Le Plan Local d'urbanisme de la commune de Pont-Scorff a été approuvé par délibération municipale le 02 juillet 2018. La présente procédure entraîne une unique modification du règlement graphique du PLU. Elle est exposée succinctement ci-dessous, et analysée au regard de sa potentielle incidence sur l'environnement et la santé humaine.

Tableau 1 : Contenu de la modification simplifiée n°2 du PLU de Pont-Scorff

Correction d'une erreur matérielle sur le secteur de l'OAP n°2 Mon Désir

Extraits de l'OAP n°2 du PLU de Pont-Scorff

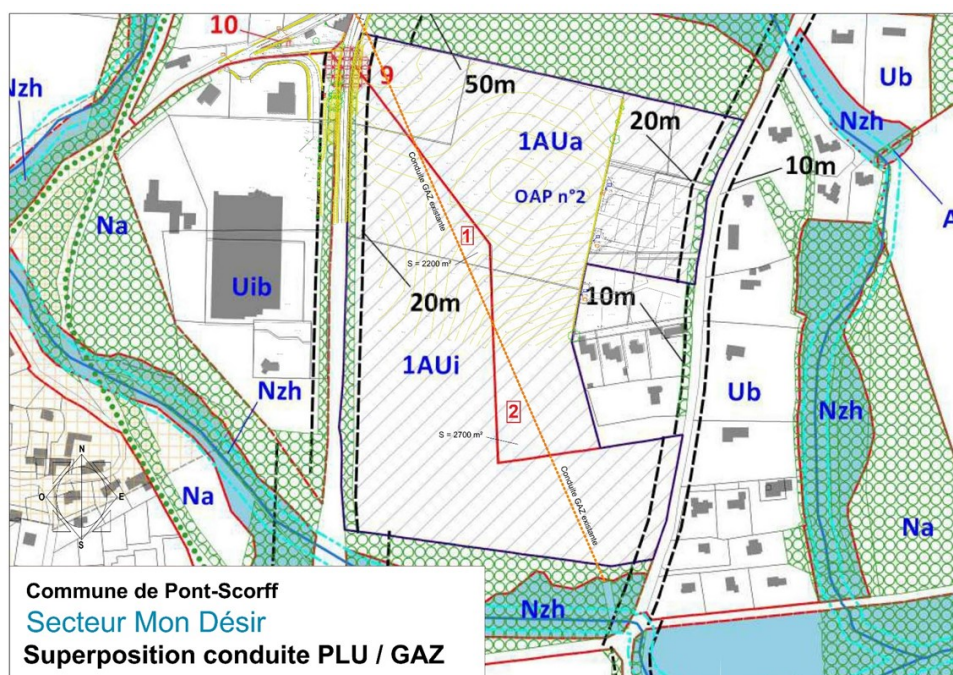
Il s'agit alors pour la procédure de modification simplifiée n°2 du PLU de Pont-Scorff, de corriger l'erreur matérielle qui entraîne un mauvais tracé des zones 1AU_a et 1AU_i à Mon Désir. Le secteur 1 sur l'image doit être zoné 1AU_a et le secteur 2 doit être zoné 1AU_i.
